## 改善箇所説明図

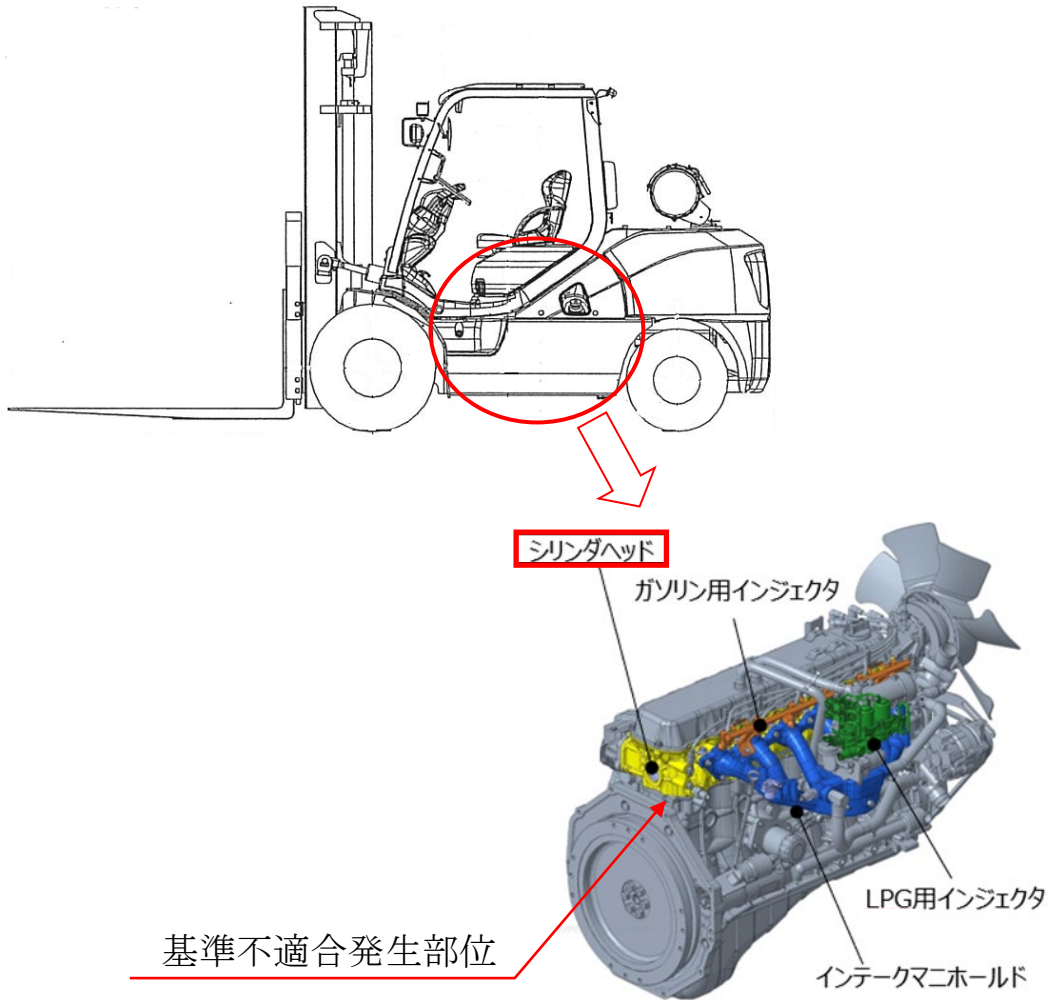
フォーク・リフトのエンジンにおいて、シリンダヘッド製造時の鋳型管理が不適切なため、燃焼室燃焼室の形状が公差をはずれているものがある。そのためガソリン燃料使用時に適切な混合気が生成できずに燃焼不良が発生し、NO<sub>x</sub> 排出量が規制値を超えるおそれがある。

全車両、シリンダヘッドを良品に交換する。

識別：シリンダヘッドの刻印で識別する。
